**RICHIESTA DI AUTORIZZAZIONE PER LA COSTRUZIONE DI UN
NUOVO IMPIANTO DI RECUPERO INERTI NON PERICOLOSI IN
PROCEDURA ORDINARIA AI SENSI DEL ART. 208 DEL D.Lgs
152/2006 CON VALUTAZIONE DI IMPATTO AMBIENTALE**

**Documento di risposta alla richiesta di integrazioni del
04/01/2023**

Con lettera protocollo n° 2023/0000119 del 04 gennaio 2023, la Provincia di Treviso ha chiesto chiarimenti e integrazioni agli elaborati presentati.

Figura 1: Progetto futuro parco Fotovoltaico

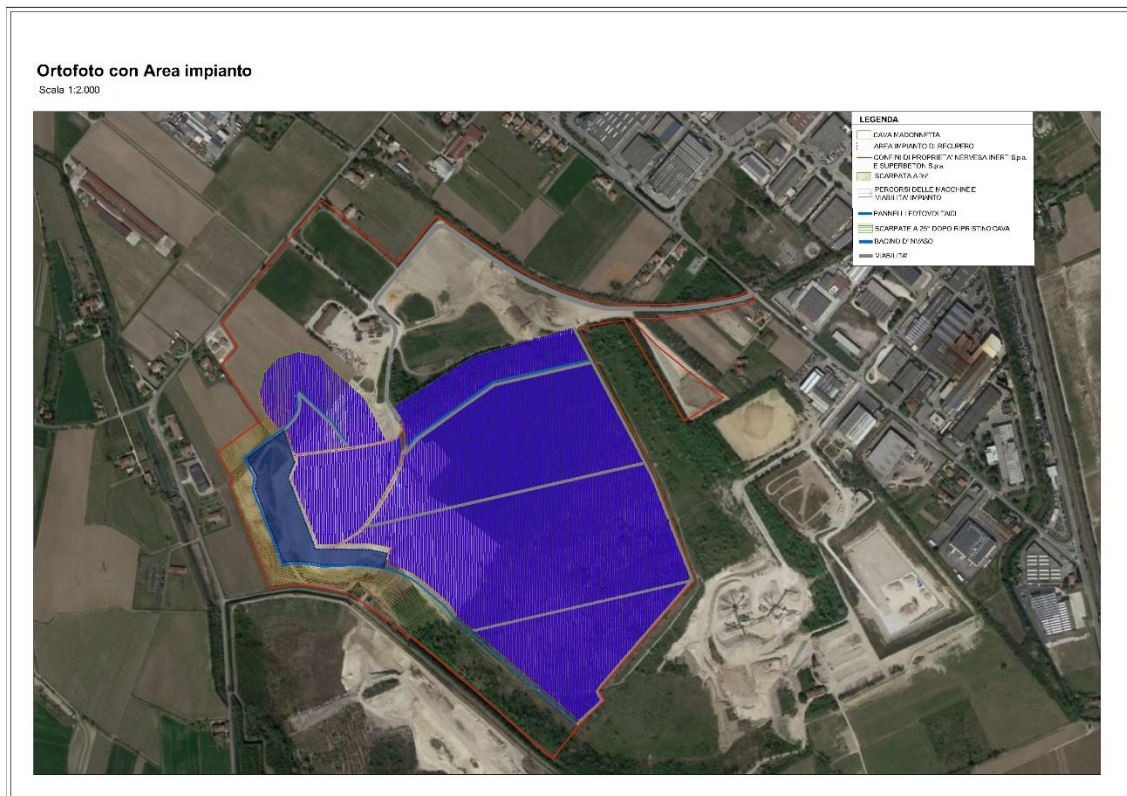
- 1.2.2. “Ai fini della valutazione del cumulo degli impatti, si chiede di integrare gli elaborati del progetto in esame con quelli dell’impianto fotovoltaico (in grado di sviluppare una potenza di almeno 35,343 MWp), che il proponente intende realizzare sulle porzioni del bacino non interessate dalla costruzione dell’impianto di trattamento rifiuti, una volta completata l’attività estrattiva. Secondo l’Allegato II alla Parte Seconda del Decreto legislativo 3 aprile 2006, n. 152, la realizzazione di impianti fotovoltaici di tale portata è soggetta alla preventiva valutazione di impatto ambientale.**
L’autorizzazione del nuovo impianto di trattamento rifiuti non può prescindere dalle valutazioni di carattere ambientale sviluppate relativamente al progetto dell’impianto fotovoltaico, sempreché a relativa istanza di autorizzazione sia stata trasmessa all’ente preposto al rilascio del giudizio di compatibilità ambientale.

Si chiede al proponente di dare comunicazione degli estremi dell’atto di deposito dell’istanza di autorizzazione a realizzare l’impianto fotovoltaico all’interno di cava Madonnetta.
Qualora questa non sia ancora stata inviata, lo studio di impatto ambientale dell’istanza in esame dovrà essere aggiornato, escludendo la riduzione dell’impianto fotovoltaico dal cumulo degli impatti e dalle argomentazioni portate a sostenere la compatibilità ambientale di nuovi impianti di trattamento rifiuti.”

Si precisa che ad oggi non sono ancora state presentate istanze per la realizzazione dell’impianto fotovoltaico. Ciò deriva dal fatto che le attività di coltivazione della cava non sono ancora terminate, né tanto meno le previste operazioni di ripristino ambientale della Cava. Pertanto, considerato che tali attività sono propedeutiche alla futura realizzazione del parco fotovoltaico, non si può presentare ad oggi un’unica richiesta di impianto fotovoltaico. Inoltre, la realizzazione del FTV va di pari passo con l’analisi dei costi e ricavi, e tale impianto verrà realizzato, per evidenti motivi economici, per step. Si sottolinea che i piani economici e finanziari sono già stati elaborati e in tempi non sospetti prima ancora dell’avvio del progetto in questione (impianto di recupero) la proprietà era stata interessata da proposte per la realizzazione di impianti fotovoltaici considerata l’area vocata ed incentivata alla realizzazione degli stessi.

In allegato viene fornita una planimetria, con l’intero layout del parco fotovoltaico.

Figura 53: Carta delle trasformabilità (PAT Comune di Nervesa della battaglia, 2013); in rosso l'area interessata dall'intervento di recupero rifiuti inerti non pericolosi

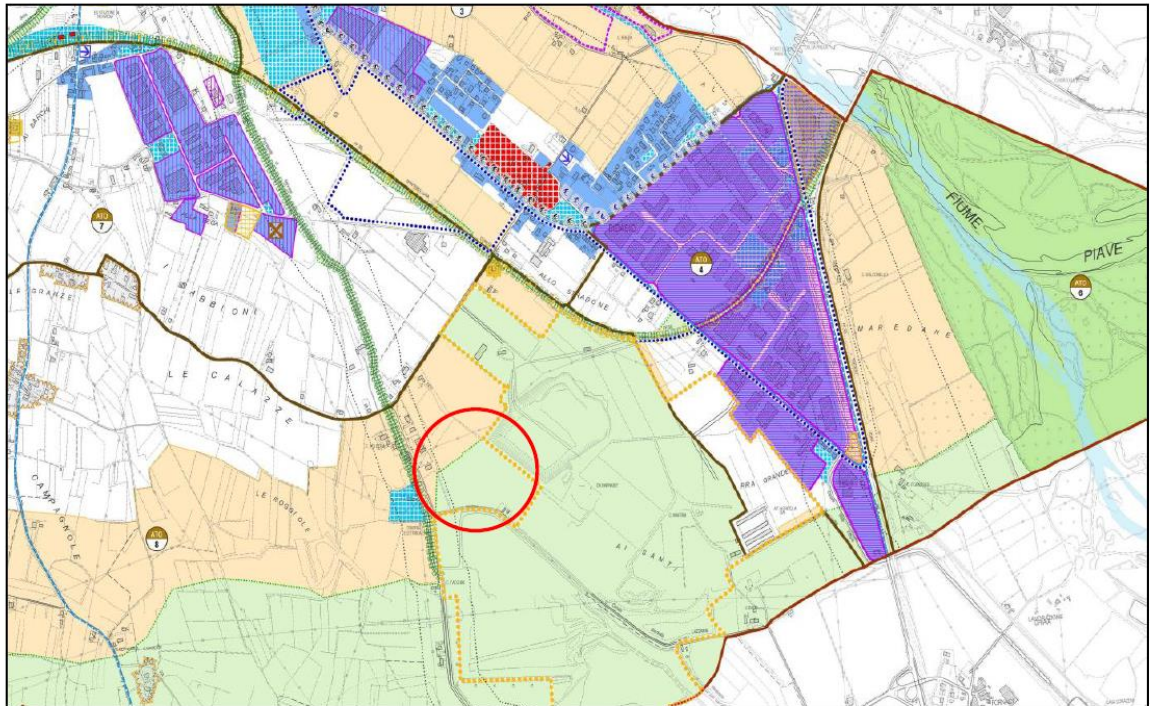
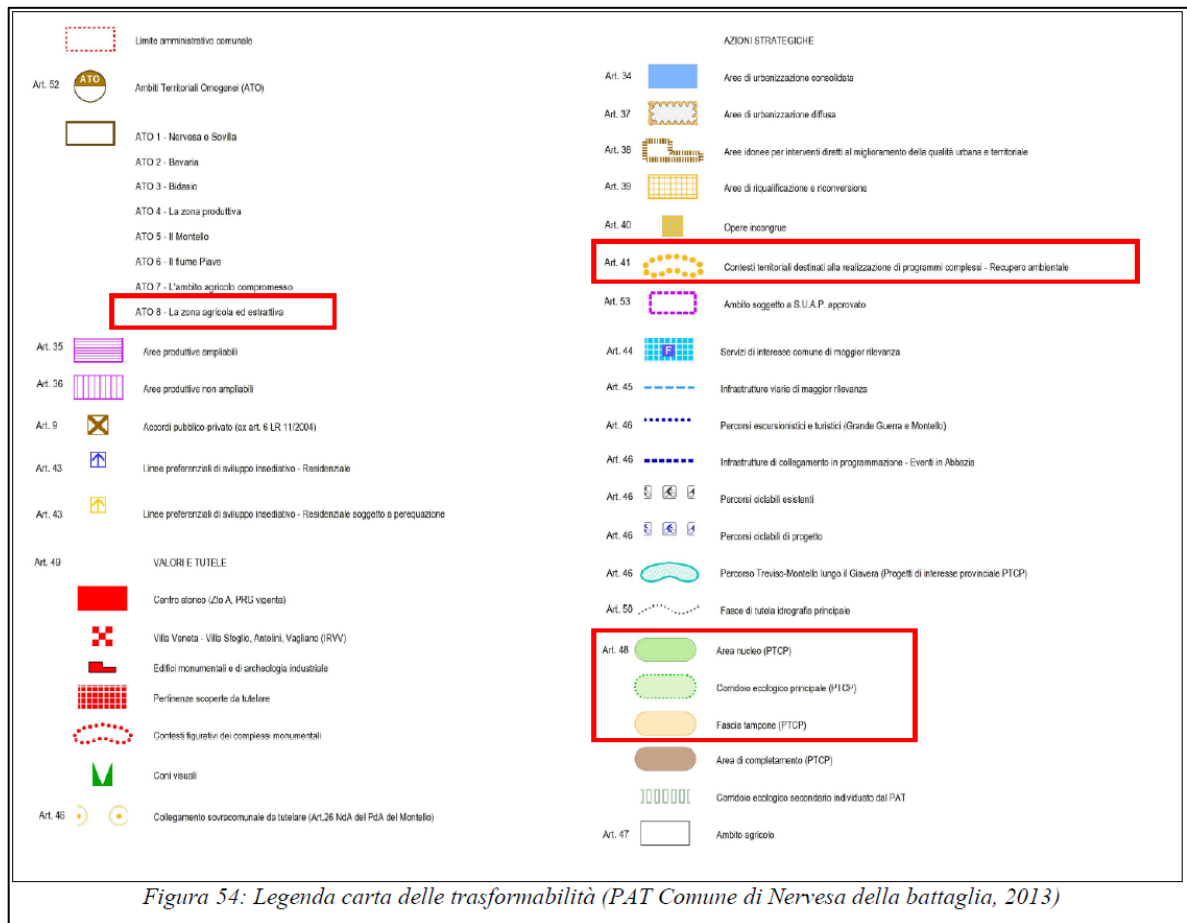
1.2.4. *“Relativamente al quadro di riferimento programmatico, si chiede al proponente di integrare lo Studio di Impatto Ambientale giustificando la possibilità di attuare l'intervento di progetto in esame, tenuto conto che il Piano regionale di gestione dei rifiuti urbani e speciali, approvato con DGRV n. 988 del 09 agosto 2022, esclude la possibilità di realizzare ogni tipologia di impianti di trattamento rifiuti all'interno di corridoi ecologici, quale il caso in esame. Lo stesso piano indica, inoltre, di localizzare gli impianti di trattamento rifiuti preferibilmente all'interno di aree destinate ad attività di cava, non all'esterno come previsto dall'istanza di progetto presentata.”*

Per quanto riguarda il corridoio ecologico a cui si fa riferimento, riportato nel PTCP del 2010, come da voi inserito nella richiesta, era stato analizzato dalla Scrivente nel SIA presentato. Nello stesso studio si era inserita anche la Carta delle trasformabilità del PAT, redatta nel 2013, in cui si evidenzia la presenza nell'area d'intervento di fasce tampone e corridoi ecologici.

Si riporta di seguito estratto della Carta delle trasformabilità del PAT del 2013.

Tuttavia, l'area in oggetto è stata interessata successivamente alla redazione del PAT e del PTCP dall'ampliamento del bacino estrattivo dell'area di cava Madonnetta "Secondo deliberazione della giunta regionale n. 214 del 26/2/2013" come anche da Voi riportato.

Figura 5: Pianta ombreggiamento a confronto

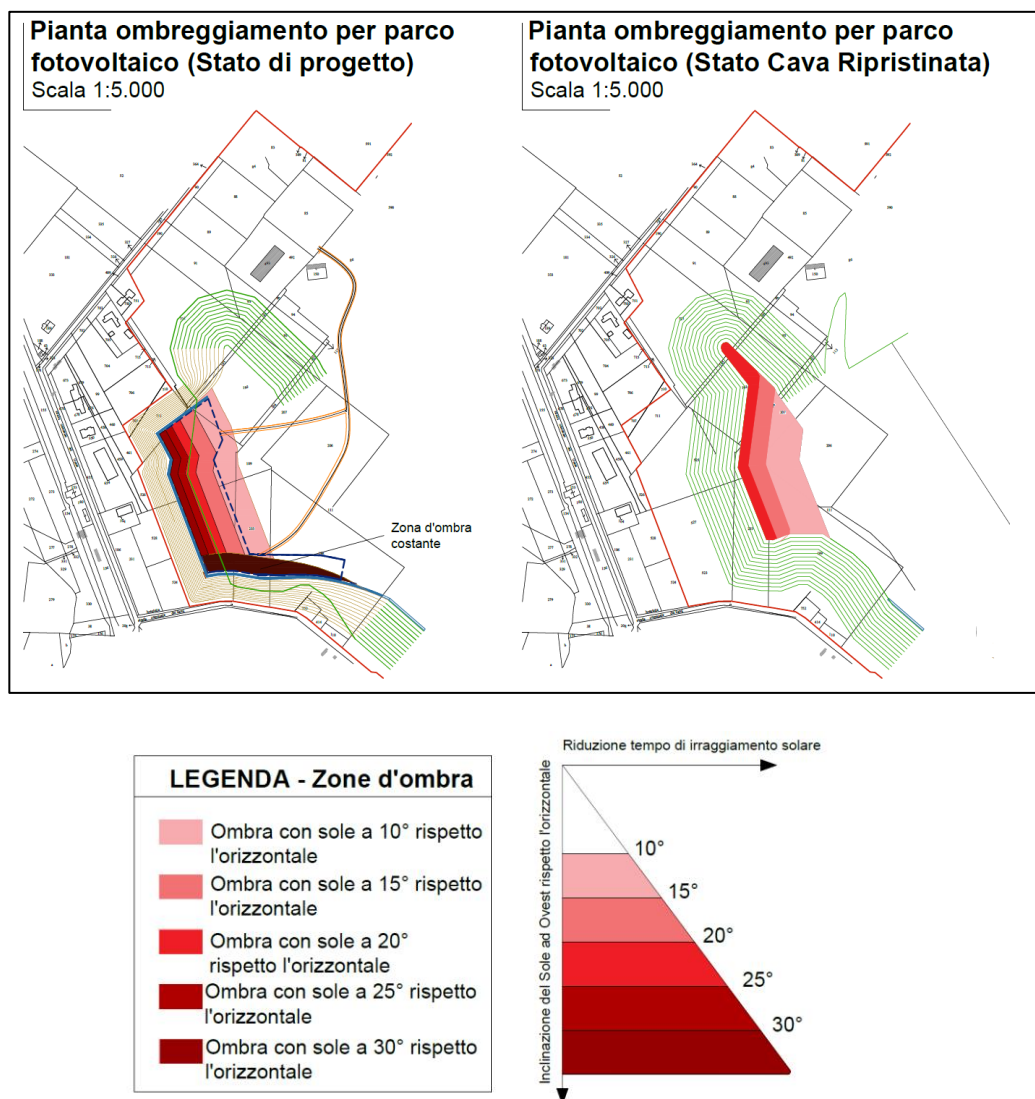
“Si rileva come la valutazione delle zone d'ombra generate dai versanti ad ovest di cava Madonnetta, e conseguentemente delle aree in cui collocare l'impianto di trattamento rifiuti di progetto, sia effettuata esclusivamente con riferimento allo stato di progetto. Ai fini di una più corretta valutazione delle alternative progettuali, e conseguentemente della minimizzazione delle aree del piano campagna da ribassare in quota, appare maggiormente significativo che le zone d'ombra siano valutate con riferimento allo stato di progetto autorizzato di cava Madonnetta. Si chiede di integrare la documentazione di progetto ed il relativo Studio di Impatto Ambientale tenendo conto di tale aspetto.”

All'interno della “TAV_03_STATO DI PROGETTO_REV_1” viene riportata la planimetria con individuate le zone d'ombra relative allo stato di ripristino autorizzato della cava Madonnetta.

Tali aree d'ombra vengono riportate nel dettaglio anche qui di seguito e si osserva quanto segue:

- Al piede della scarpata della cava ripristinata a 25° si rilevano le ombre del sole a 20° e 15° ad Ovest rispetto all'orizzontale, per una piccola porzione;
- Al piede della scarpata di progetto a 35° si rilevano le ombre a 30°, 25°, 20° e 15°;

- Le ombre tra i 15° e i 10° rispetto all'orizzontale del sole ad Ovest possono essere ritenute aree idonee per il fotovoltaico poiché le ore di luce perse quando il sole ad Ovest scende sotto i 15° sono minime. Infatti, anche nel progetto proposto tali aree sono state adibite ad impianto FTV;
- La zona d'ombra costante (irraggiamento da Sud), non è riscontrabile nell'analisi richiesta della cava ripristinata per la pendenza della scarpata a 25°.

Pertanto, analizzata l'ipotesi richiesta di verifica delle zone d'ombra nella porzione ovest della cava ripristinata, tale ipotesi non è perseguibile considerato che le aree soggette ad

Figura 5 presentano delle superfici con minore ombreggiamento rispetto al progetto proposto. Inoltre, gli ombreggiamenti relativi al progetto proposto presentano superfici di ombreggiamento con meno ore di irraggiamento solare (aree meno produttive in termini energetici) rispetto all'ipotesi richiesta dalla verifica. Rimane quindi confermato che il progetto proposto individua l'area di realizzazione dell'impianto come quella meno produttiva per il FTV.

Figura 6: Estratto Tav. 4.1 Vincoli intero territorio comunale – Nervesa della Battaglia. (PI variante 6)

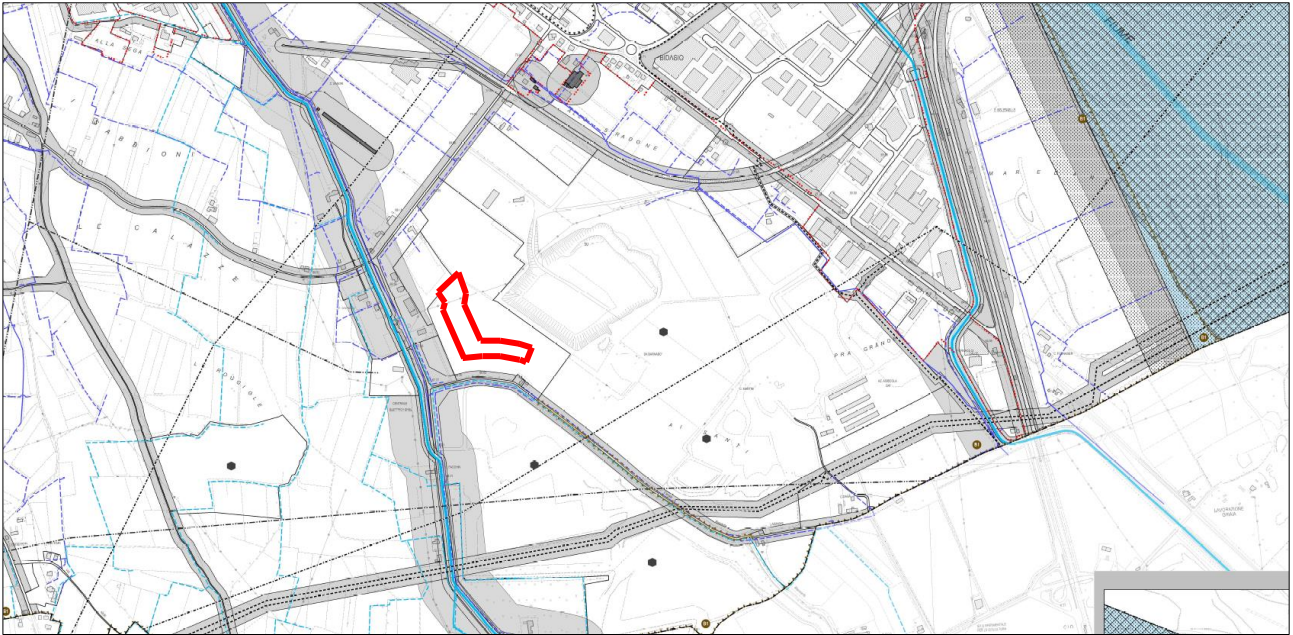
4. “Estratto tavola dei vincoli del PI”

Si riporta l’estratto della carta dei vincoli del PI del Comune di Nervesa Della Battaglia – 2019 – come anche già riportato nello Studio Impatto Ambientale, ora rinominato “ELAB_04_REV_1_STUDIO IMPATTO AMBIENTALE”, a pagina 115 e successive.

Dall’estratto della tavola dei vincoli definita dalla variante n. 6 del Piano degli interventi (2019) si evince che l’area non è interessata da vincoli.

Figura 8: Estratto Tav. Rete Natura 2000 – Siti in Provincia di Treviso e nel buffer (5km) confinante. (PTCP Treviso 2010)

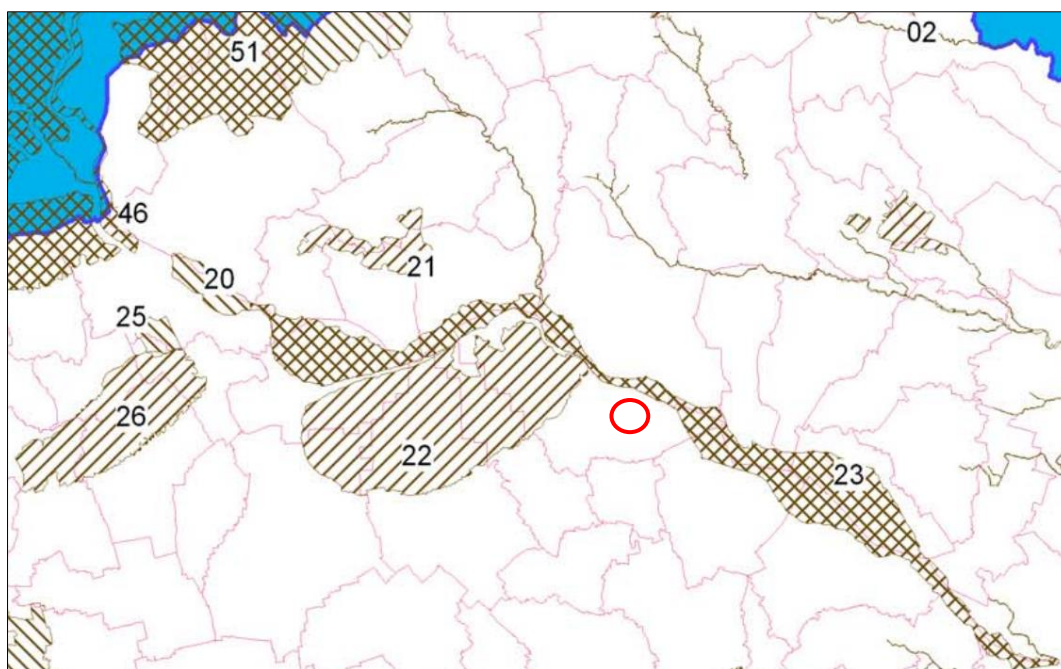
5. “Estratto carta delle ZPS e SIC”

Si riporta l’estratto della tavola della rete Natura 2000 della Provincia di Treviso – 2010 – come anche già riportato nello Studio Impatto Ambientale, ora rinominato “ELAB_04_REV_1_STUDIO IMPATTO AMBIENTALE”, a pagina 54, al capitolo 6.6.3.

Dall’estratto della tavola della Rete Natura 2000 riportata nel PTCP della Provincia di Treviso, approvato nel 2010, si evince che il comprensorio è interessato da 2 SIC e da una ZPS, la quale presenta la stessa espansione del SIC di riferimento (*Grave del Piave – Fossa di Negrizia – Fiume*

Soligo). In particolare, l'area d'interesse del progetto, ubicata a sud nel comune, **non è interessata da alcun sito definito dalla Rete Natura 2000**.
